福島第一原子力発電所 特定原子力施設に係る実施計画変更比較表（第Ⅱ章 2.41 放射性物質分析・研究施設 第1棟）

福島第一原子力発電所 特定原子力施設に係る実施計画変更比較表 (別冊 21 放射性物質分析・研究施設第1棟に係る補足説明)

第1棟の分析試料等フロー図 (2) 主要廃棄物フロー図

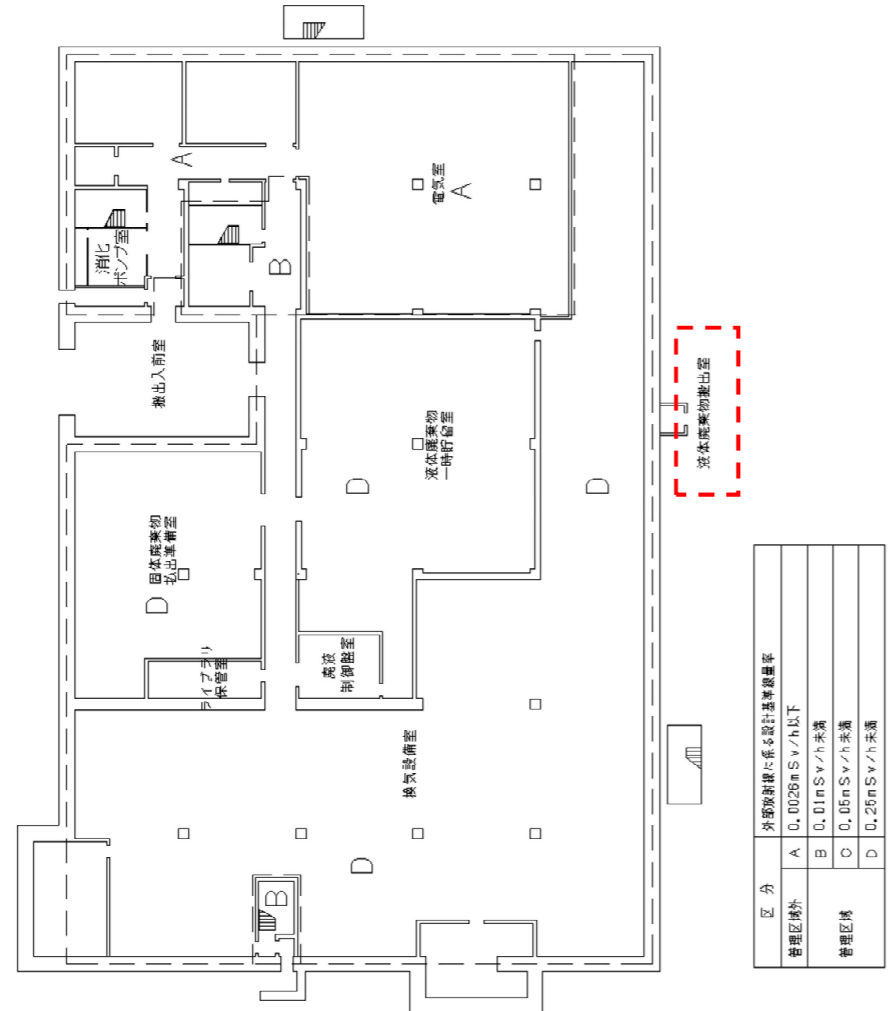
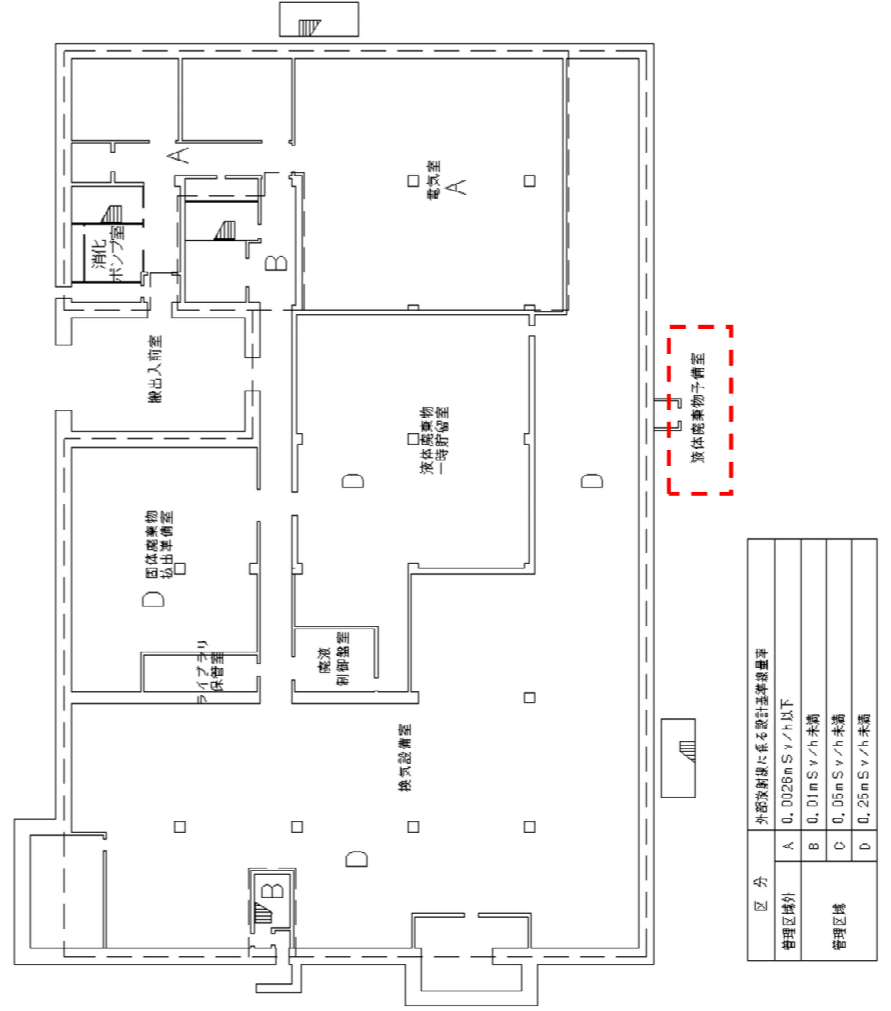
変更前	変更後	変更理由
<p>(中略)</p> <p>放射性物質分析・研究施設 第1棟</p> <p>放射性廃棄物等の管理施設等</p> <p>搬出入前室</p> <p>パネルハウス室</p> <p>鉄セル室</p> <p>グローブボックス室</p> <p>フード室</p> <p>測定室</p> <p>液体廃棄物搬出室</p> <p>固体廃棄物私出準備室</p> <p>放射性廃棄物一時貯留室</p> <p>この図は分析作業などに伴い発生する廃棄物（分析を結了後の試料も含む。）の主要フローである。</p> <p>【凡例】 → 第1種固体廃棄物* - -> 第1種液体廃棄物*</p> <p>*: 第1種において発生する廃棄物量は、年間分析試料数、分析方法、施設の運転条件といったものに伴って変動しうるが、年間分析試料数200とし、給気・排気フィルタについての保守的な想定として年間回数1回/年といった仮定の下で試算すると、第1種固体廃棄物の年間発生量は約238mm³/年程度となる。その第1種からの私出頻度については、数か月1回程度を目安とすることを想定している。 第1種において発生する廃棄物量は、年間分析試料数、分析方法、施設の運転条件といったものに伴って変動しうるが、年間分析試料数200と仮定の下で試算すると、第1種液体廃棄物の年間発生量は約102mm³/年程度となる。その第1種からの私出頻度については、数か月1回程度を目安とすることを想定している。</p> <p>添付資料-3</p>	<p>(中略)</p> <p>放射性物質分析・研究施設 第1棟</p> <p>放射性廃棄物等の管理施設等</p> <p>搬出入前室</p> <p>パネルハウス室</p> <p>鉄セル室</p> <p>グローブボックス室</p> <p>フード室</p> <p>測定室</p> <p>固体廃棄物私出準備室</p> <p>液体廃棄物一時貯留室</p> <p>この図は分析作業などに伴い発生する廃棄物（分析を結了後の試料も含む。）の主要フローである。</p> <p>【凡例】 → 第1種固体廃棄物* - -> 第1種液体廃棄物*</p> <p>*: 第1種において発生する廃棄物量は、年間分析試料数、分析方法、施設の運転条件といったものに伴って変動しうるが、年間分析試料数200とし、給気・排気フィルタについての保守的な想定として年間回数1回/年といった仮定の下で試算すると、第1種固体廃棄物の年間発生量は約238mm³/年程度となる。その第1種からの私出頻度については、数か月1回程度を目安とすることを想定している。 第1種において発生する廃棄物量は、年間分析試料数、分析方法、施設の運転条件といったものに伴って変動しうるが、年間分析試料数200と仮定の下で試算すると、第1種液体廃棄物の年間発生量は約102mm³/年程度となる。その第1種からの私出頻度については、数か月1回程度を目安とすることを想定している。</p> <p>添付資料-3</p>	<p>廃液払出し場所の変更に伴う主要廃棄物フローの変更</p> <p>主要廃棄物の範囲の明確化</p> <p>第1棟の分析試料等フロー図 (2) 主要廃棄物フロー図</p>

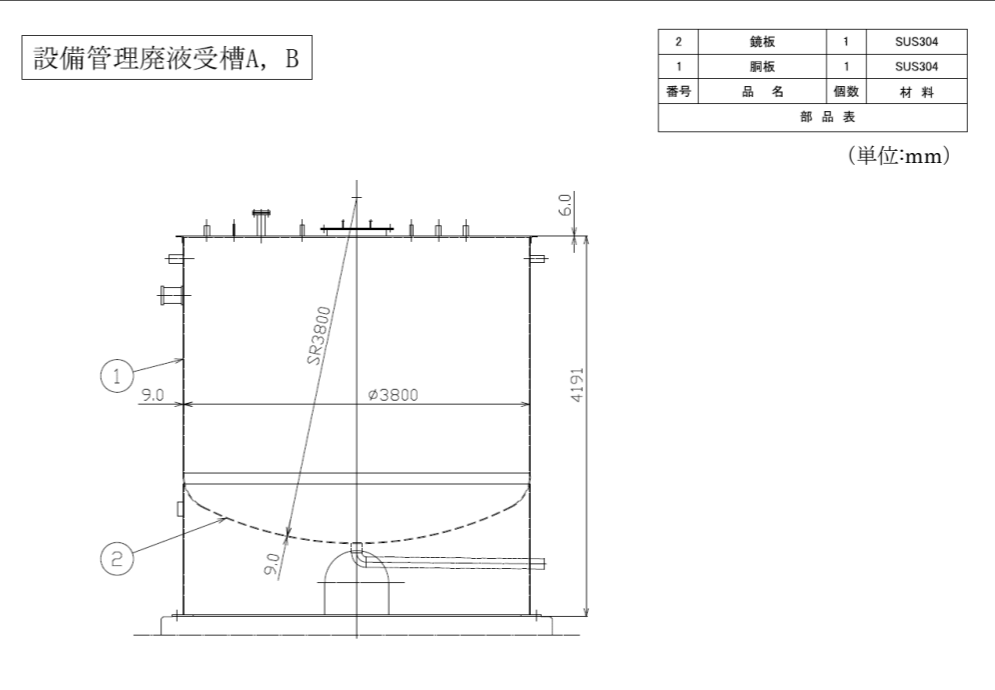
変更前	変更後	変更理由
<p style="text-align: right;">添付資料-6</p>  <p style="text-align: center;">第1棟の液体廃棄物一時貯留設備概略系統図</p>	<p style="text-align: right;">添付資料-6</p>  <p style="text-align: center;">第1棟の液体廃棄物一時貯留設備概略系統図</p>	<p style="text-align: center;">記載の適正化</p> <p style="text-align: center;">漏えいを想定する槽の追加に伴う見直し</p>

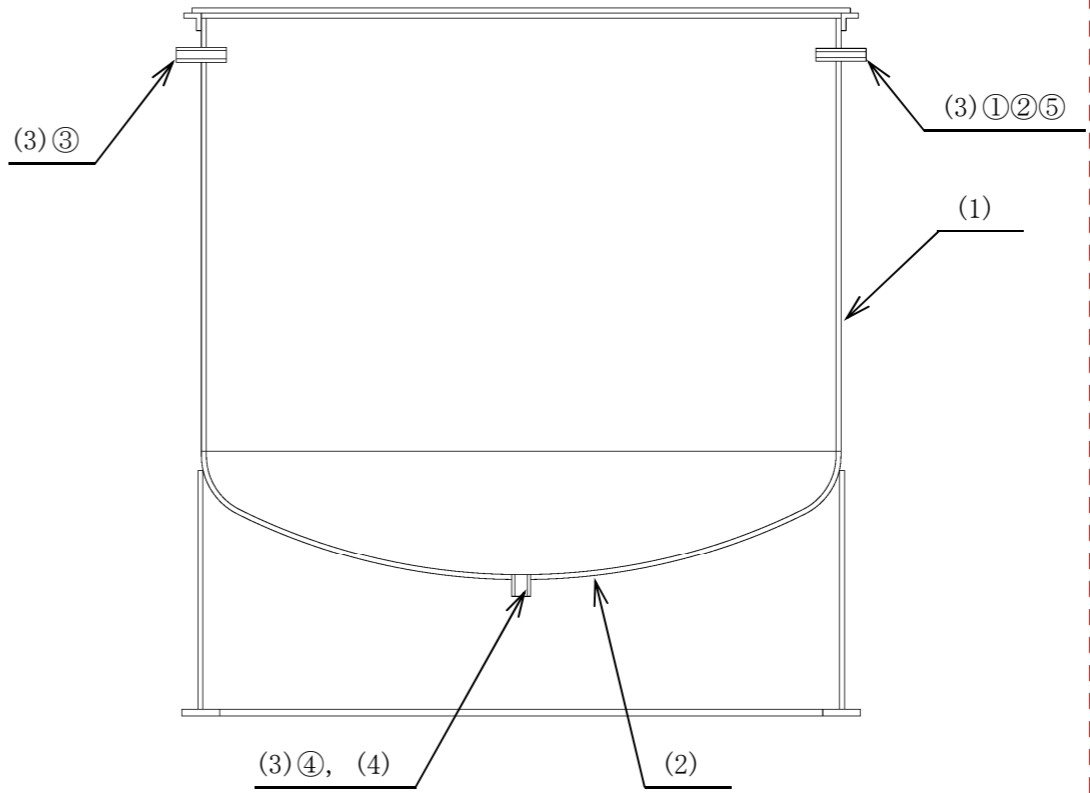
変更前	変更後	変更理由																				
<div style="display: flex; justify-content: space-between;"> <div style="text-align: right;">  (中略) </div> <div style="text-align: center;">  </div> <div style="text-align: left;"> <table border="1" data-bbox="1023 399 1172 682"> <thead> <tr> <th colspan="2">凡例</th> </tr> </thead> <tbody> <tr> <td>●</td> <td>避難口誘導灯 (電池内蔵型)</td> </tr> <tr> <td>○</td> <td>通路誘導灯 (電池内蔵型)</td> </tr> <tr> <td>●</td> <td>非常照明器具 (電池内蔵型)</td> </tr> <tr> <td>—</td> <td>階段通路誘導灯 (電池内蔵型)</td> </tr> </tbody> </table> <p>第1棟 3階</p> </div> </div> <p style="text-align: center;">図-3 第1棟の非常用照明の取付箇所を明示した図面</p>	凡例		●	避難口誘導灯 (電池内蔵型)	○	通路誘導灯 (電池内蔵型)	●	非常照明器具 (電池内蔵型)	—	階段通路誘導灯 (電池内蔵型)	<div style="display: flex; justify-content: space-between;"> <div style="text-align: right;">  (中略) </div> <div style="text-align: center;">  </div> <div style="text-align: left;"> <table border="1" data-bbox="2136 399 2285 682"> <thead> <tr> <th colspan="2">凡例</th> </tr> </thead> <tbody> <tr> <td>●</td> <td>避難口誘導灯 (電池内蔵型)</td> </tr> <tr> <td>○</td> <td>通路誘導灯 (電池内蔵型)</td> </tr> <tr> <td>●</td> <td>非常照明器具 (電池内蔵型)</td> </tr> <tr> <td>—</td> <td>階段通路誘導灯 (電池内蔵型)</td> </tr> </tbody> </table> <p>第1棟 3階</p> </div> </div> <p style="text-align: center;">図-3 第1棟の非常用照明の取付箇所を明示した図面</p>	凡例		●	避難口誘導灯 (電池内蔵型)	○	通路誘導灯 (電池内蔵型)	●	非常照明器具 (電池内蔵型)	—	階段通路誘導灯 (電池内蔵型)	<p>設計進捗による見直し (通路誘導灯の配置変更)</p>
